改善箇所説明図

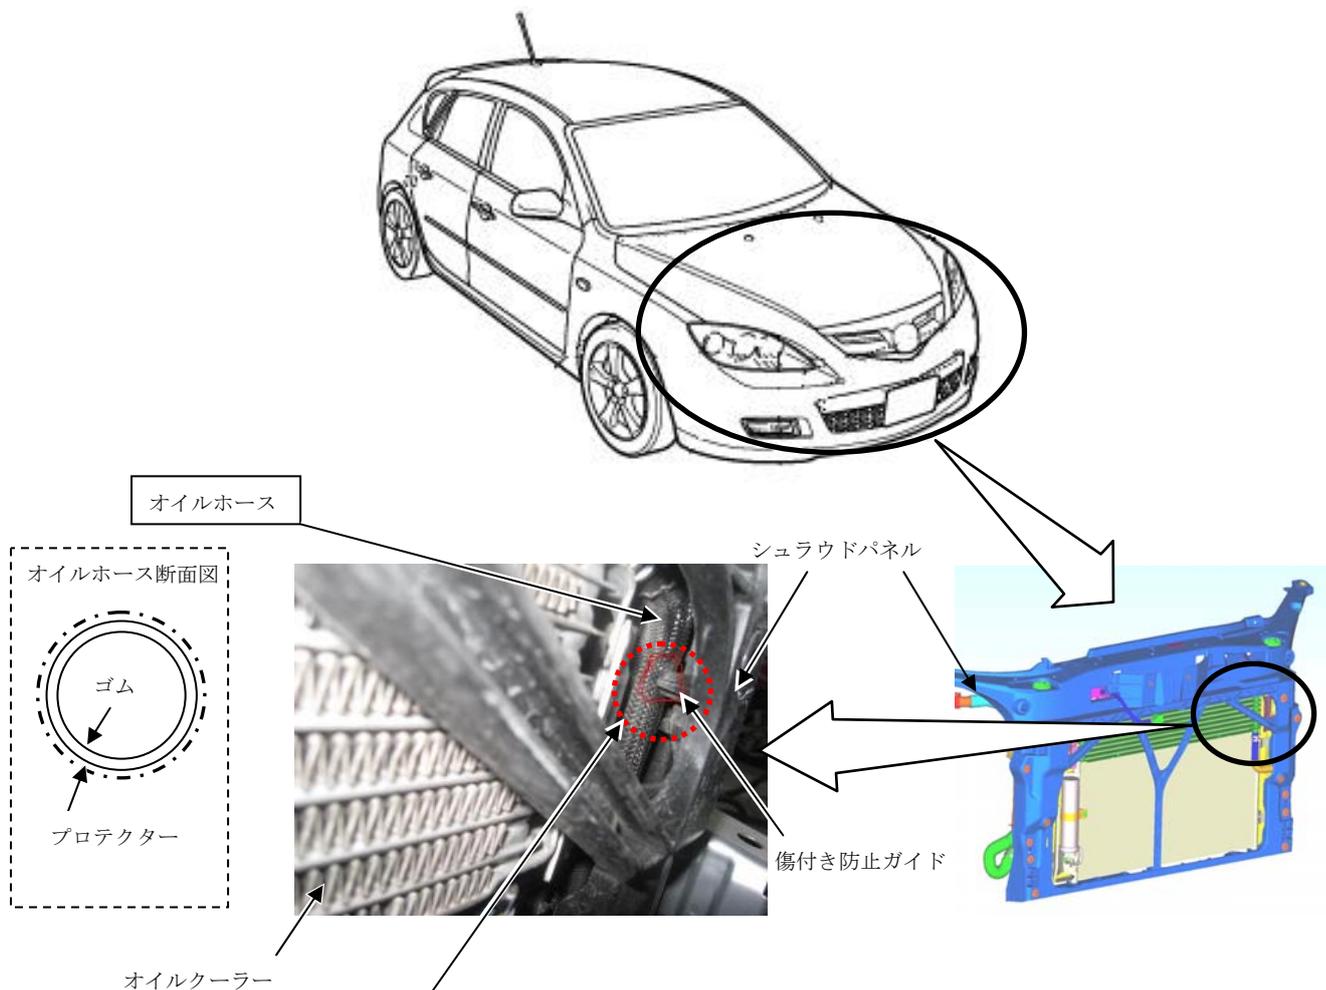
基準不適合発生箇所

ラジエーターのシュラウドパネルに設定した、組立時のラジエーター傷付き防止用ガイドの形状が不適切なため、オートマチックトランスミッションのオイルホースと干渉している。そのため、未舗装路等の悪路を長期間走行すると、当該ホースが磨耗し、最悪の場合、オイルが漏れて警告灯が点灯し走行できなくなるおそれがある。

改善の内容

全車両、当該ガイドを切除するとともに、オイルホースを点検し、損傷しているものは損傷状態に応じて、プロテクターを追加する、又は当該ホースを新品に交換する。
